工事監査結果報告書

令和5年度 犬山市  
工事技術調査結果報告書  
犬山南小学校改築工事

令和6年1月12日

協同組合 総合技術士連合

図-4.1 I-I'、II-II' 地層断面図 (縮尺V=1:100, H=1:200)

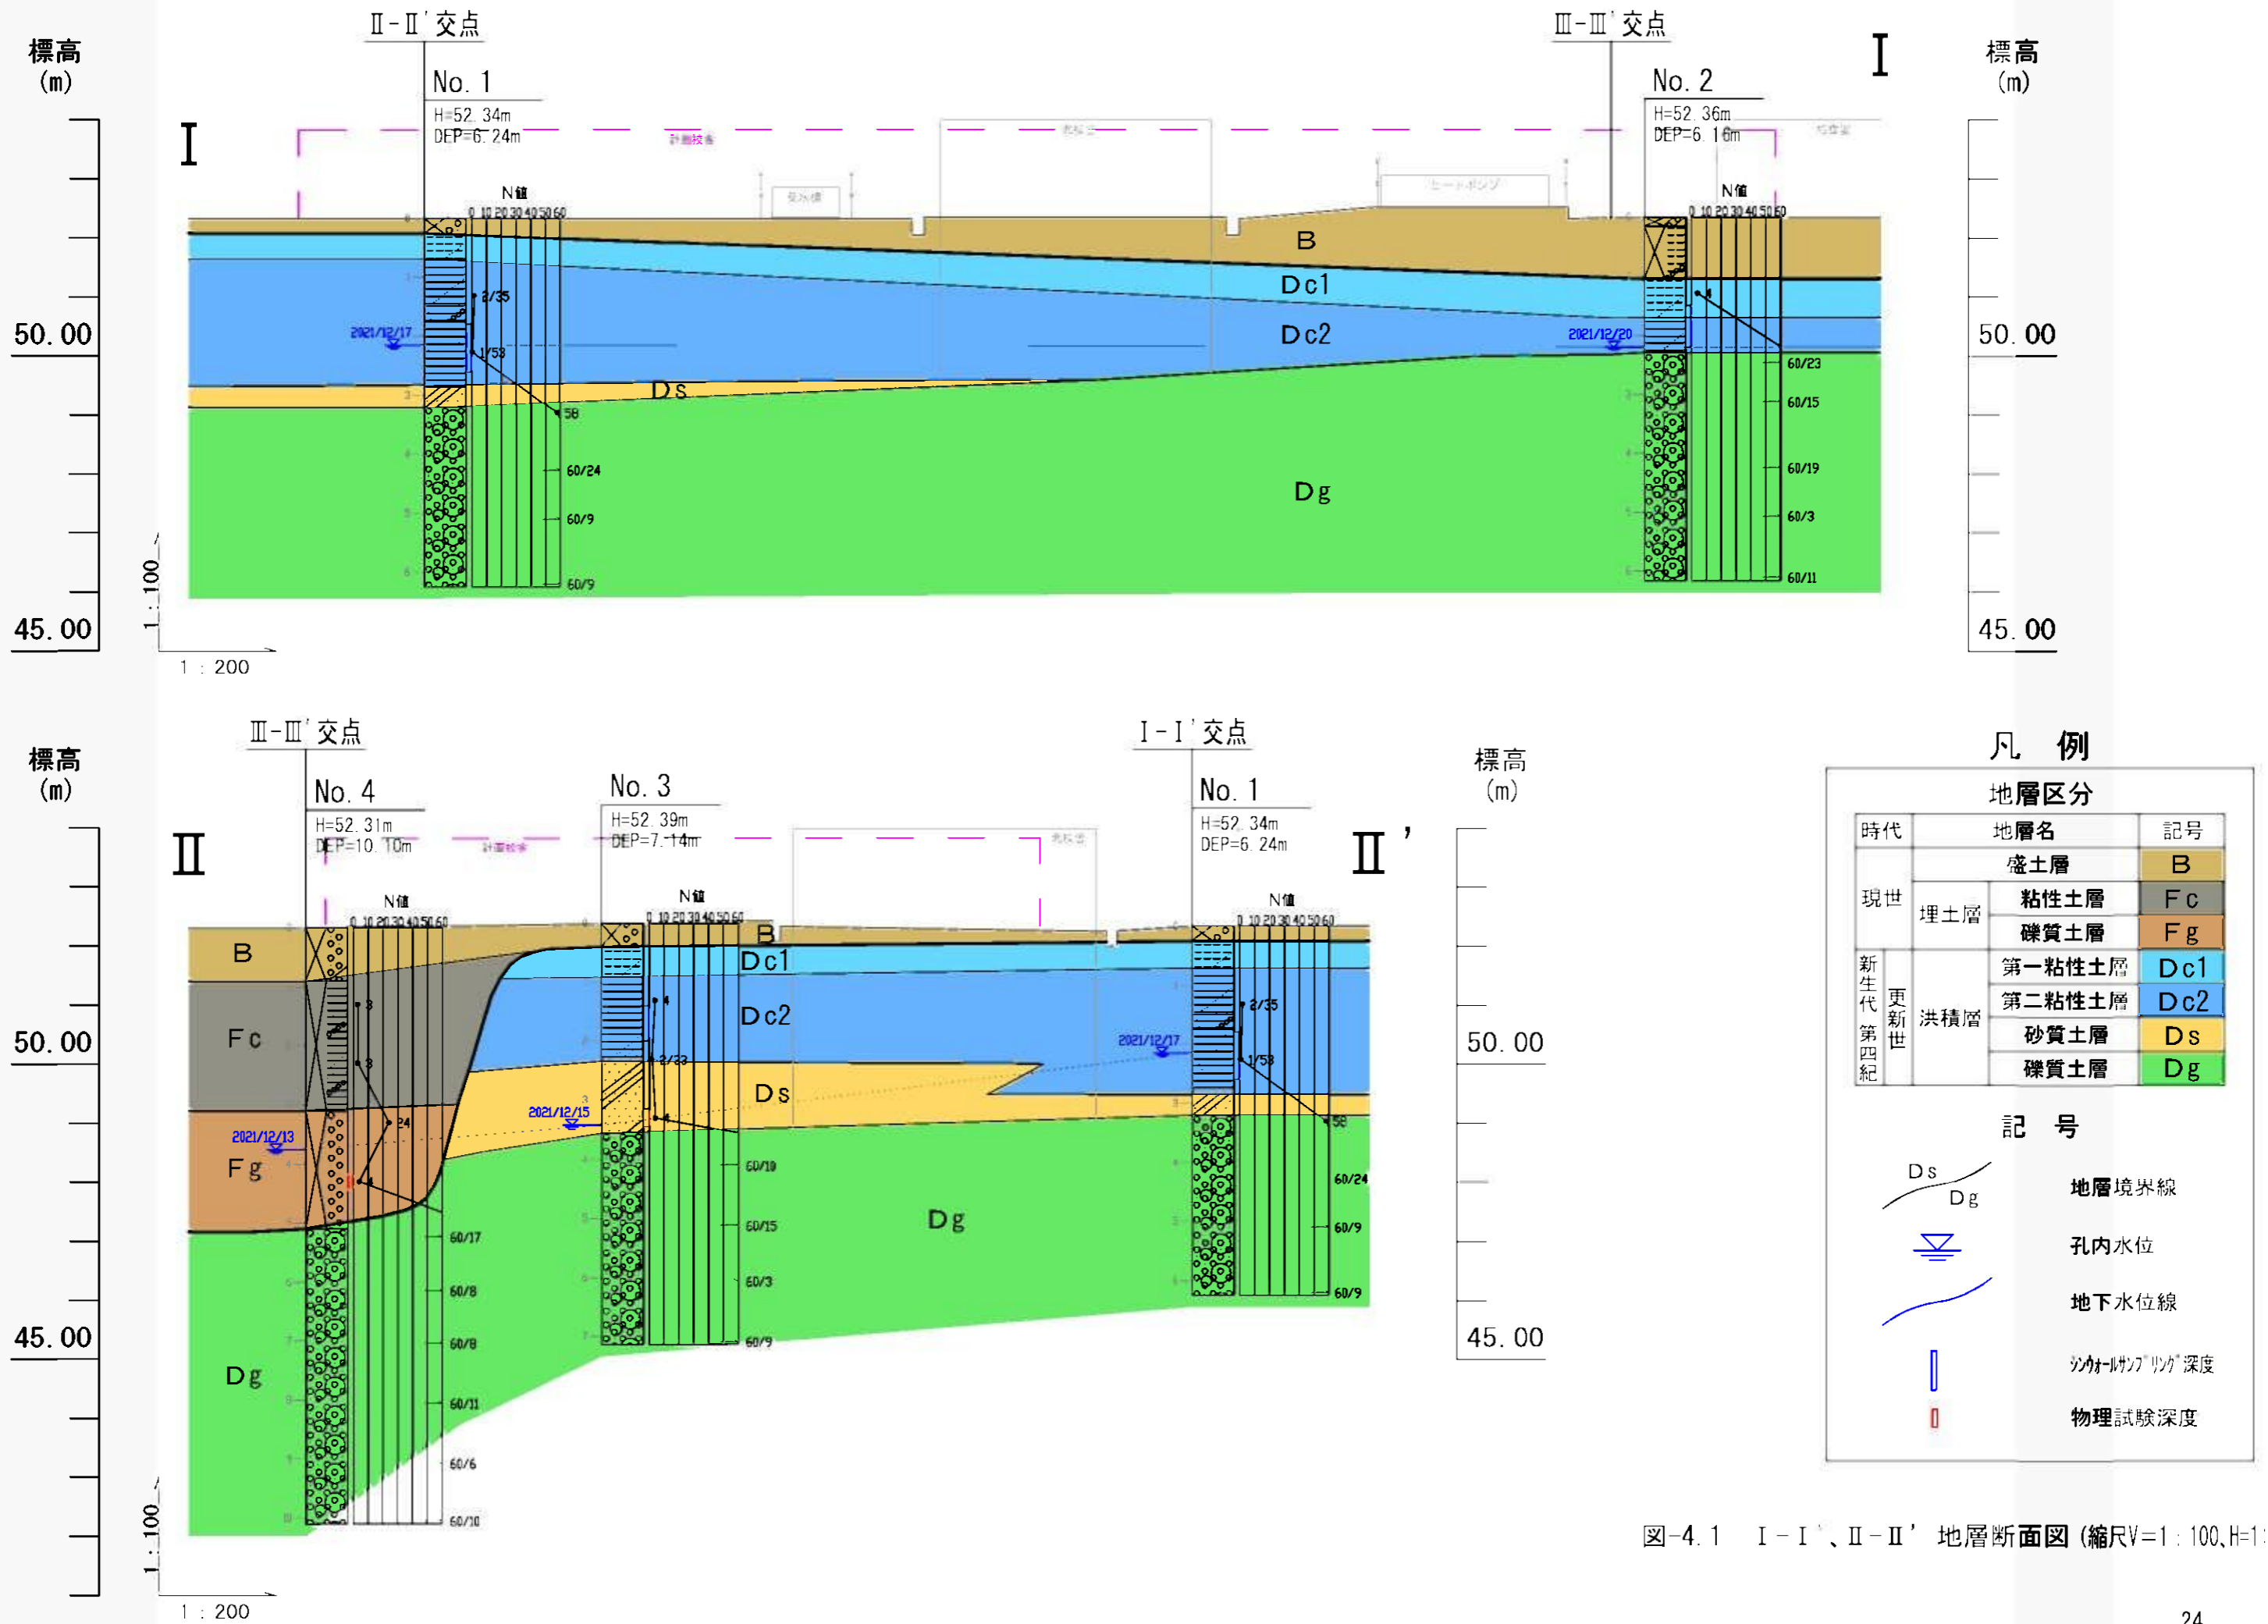
ボーリング結果と柱状地盤改良採用理由を示して下さい。

ボーリング柱状図を添付します。添付②

支持層が浅いこと、既存校舎が直接基礎で施工されていたことから杭工法は不要とし柱状地盤改良で地耐力を確保する工法を採用した。
